Avis délibéré sur

sur le parc agrivoltaïque des Bourdiers

**sur le territoire des communes de Saint-Julien-sur-Cher et de
Saint-Loup (41)**

N°MRAe 2026-11021/A
P et 10933/A P

Plan de masse du projet de parc agrivoltaïque (source : résumé non technique page 38)

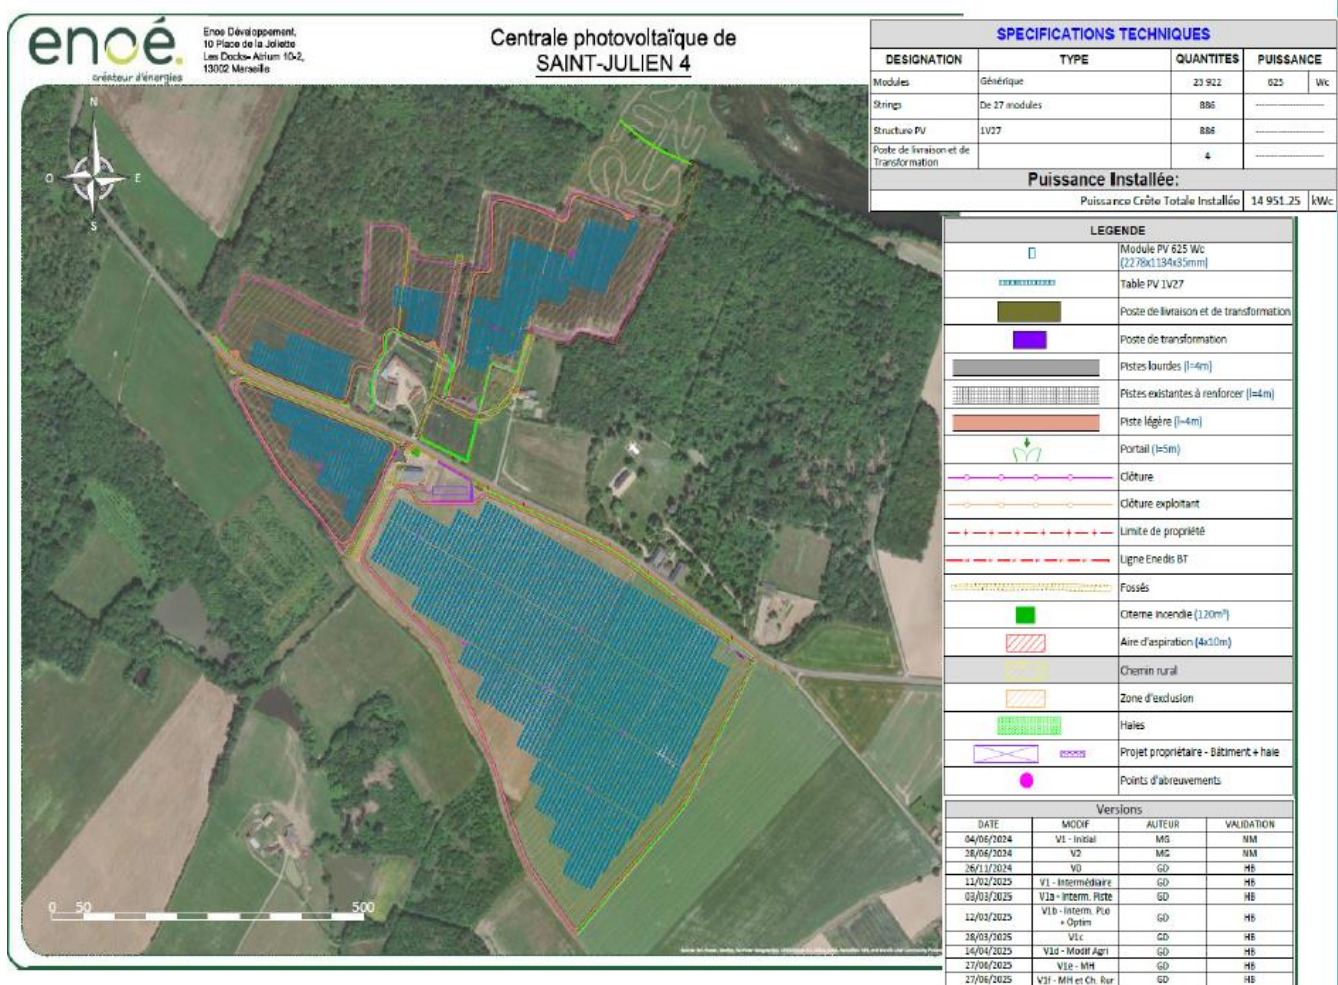
Le résumé non technique n'est pas assez synthétique. Il aurait mérité de comporter un plan de masse du projet sur lequel se superposeraient toutes les options d'aménagement retenues telles que les mesures naturalistes d'évitement (zones humides notamment), les mesures paysagères (haies maintenues notamment), les mesures liées aux servitudes (zone inondable).

L'autorité environnementale recommande d'adapter le résumé non technique pour tenir compte des recommandations émises dans le présent avis et pour y inclure les éléments de définition des mesures de compensation en faveur des zones humides réglementaires.
